**Autorité environnementale**  
conseil général de l'Environnement et du Développement durable

**Avis délibéré de l'Autorité environnementale  
sur le dossier d'enquête publique de la ZAC Sud  
Charles de Gaulle  
à Tremblay-en-France (93)**

**N°Ae: 2012-23**

**Avis établi lors de la séance du 11 juillet 2012 - n° d'enregistrement : 008317-01**

Plan de référence du projet de ZAC

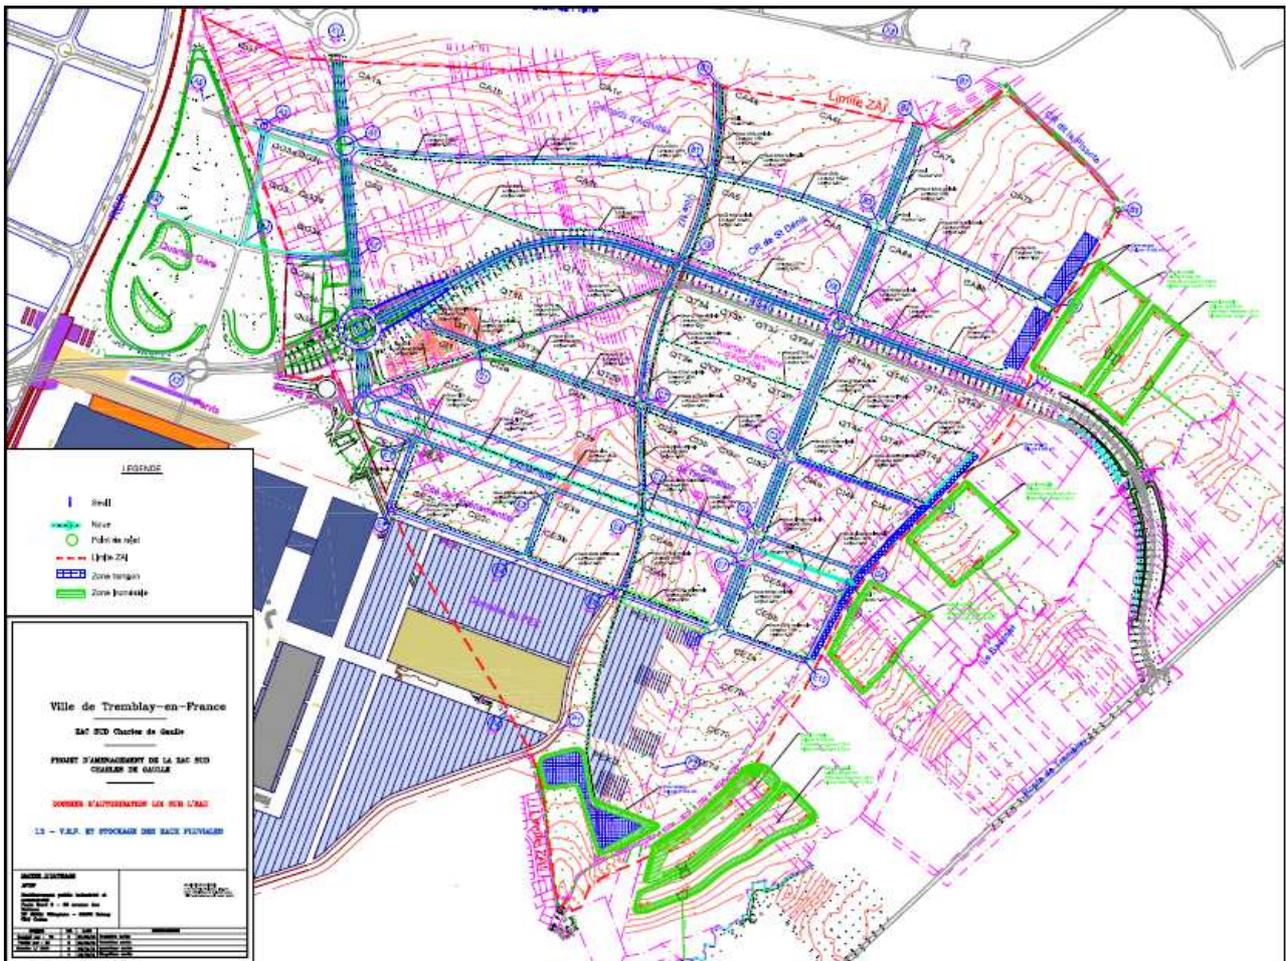
Le plan des voiries projeté et présenté dans le cadre de la DUP ne reprend pas celui qui apparaît pourtant dans le "plan de référence de la ZAC" du dossier de demande d'autorisation au titre de la loi sur l'eau et sur lequel s'appuie le schéma de collecte des eaux pluviales notamment. L'étude de sûreté<sup>10</sup> est basée elle aussi sur ce plan de référence de la ZAC. Aucun aménagement n'apparaît dans les zones d'extension du PEX et de la « Cité de l'évènementiel ».

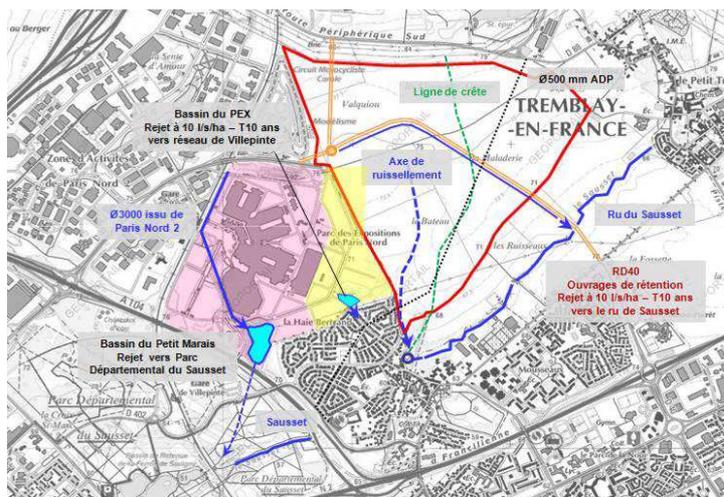
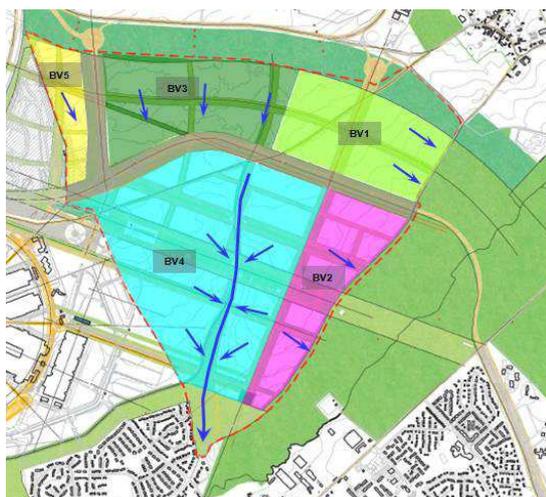
Le dossier dont l'Ae est saisie présente l'inscription dans le programme de l'opération de bassins et paysagements<sup>25</sup> de la vallée du Sausset par la Communauté d'agglomération et pour un montant global prévisionnel de 13 M€. Ces bassins (zones inondables) sont indiqués sur le « plan des travaux » ; leurs caractéristiques sont décrites. Ils font partie intégrante du système de gestion des eaux pluviales de la ZAC, et indiqués comme nécessaires au respect du débit maximum de 0,4l/s/ha pour toute pluie au-delà de la décennale (cf. pages 56 et 57 du document déposé au titre de la loi sur l'eau). Les aménagements prévus pour la gestion des eaux pluviales de la ZAC sont ainsi constitués à la fois de ceux objet du présent projet et de ceux prévus hors de la ZAC dans la vallée du Sausset non objet du présent dossier (cf. paragraphe 2.5). Or ils sont fonctionnellement liés : la réalisation des bassins hors ZAC est nécessaire au fonctionnement des aménagements prévus dans le périmètre de la ZAC. Ils forment ensemble un programme<sup>26</sup> dont les deux composantes doivent être réalisées pour que les aménagements d'eaux pluviales de la ZAC respectent les prescriptions fixées. Or l'impact sur l'environnement de ces bassins n'est pas présenté.

**L'Ae recommande que le dossier soit complété des impacts du programme constitué du présent projet et de la réalisation des bassins, nécessaires à la gestion des eaux pluviales de la ZAC, dans la vallée du Sausset.**

**L'Ae recommande également de justifier que les ouvrages prévus dans ce cadre seront en capacité suffisante pour assurer une rétention dans la durée des eaux pluviales issues de la ZAC, notamment lors des épisodes pluvieux exceptionnels afin de ne pas ajouter au débit du ru du Sausset un rejet qui cumulé à l'existant le ferait dépasser 0,4l/s/ha.**

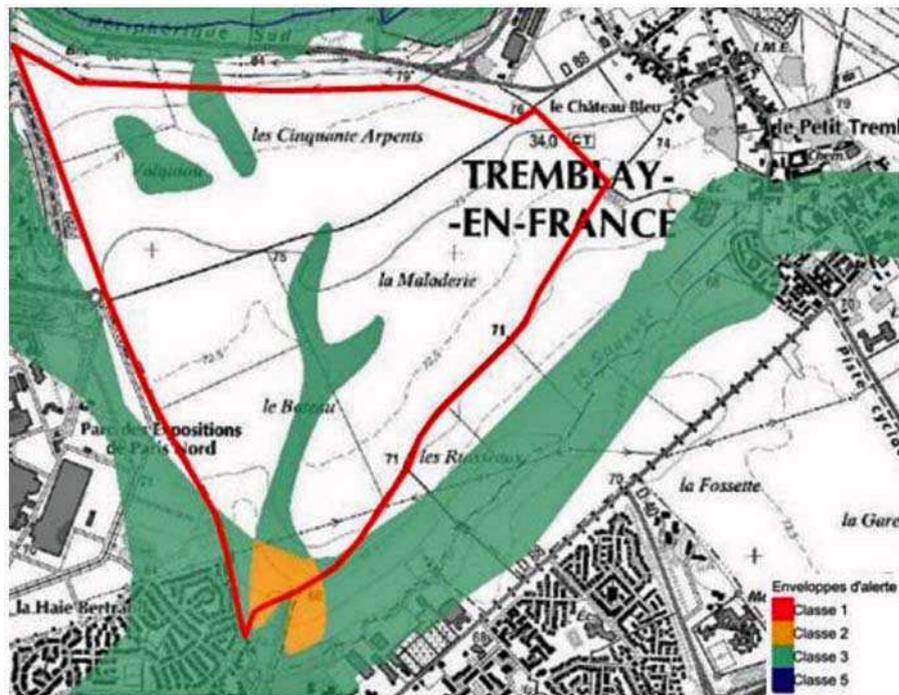
Les zones humides recensées devraient selon l'étude d'impact<sup>34</sup> être dédiées à la gestion des eaux pluviales. Le projet prévoit notamment que « le talweg principal deviendra l'axe principal d'écoulement des eaux de la ZAC ». La deuxième zone recensée sera intégrée dans un « parc »<sup>35</sup> dont une partie sera utilisée comme zone tampon pour la gestion des eaux pluviales. Le dossier envisage le développement d'une végétation caractéristique de ces zones. La zone humide de la vallée du Sausset, en limite est de la ZAC est présentée comme devant faire l'objet d'investigations supplémentaires pour en déterminer l'emprise exacte et son utilisation éventuelle comme zone inondable. Le dossier évoque le cas échéant la possibilité d'utiliser ces espaces pour répondre aux mesures correctrices ou compensatoires qui s'avèreraient nécessaires au titre de la Loi sur l'eau en application du SDAGE. Le plan des travaux identifie déjà des zones inondables dans ce secteur, qui s'avèreraient donc peut-être n'être que des hypothèses sans que cela soit clairement indiqué, alors qu'elles font partie du dispositif général de gestion des eaux pluviales annoncé.

**L'Ae recommande par ailleurs de justifier comment la réalisation de réseaux d'évacuation des eaux de pluie par canalisation le long du talweg central de la ZAC permettrait de préserver et de valoriser leur potentiel humide.**
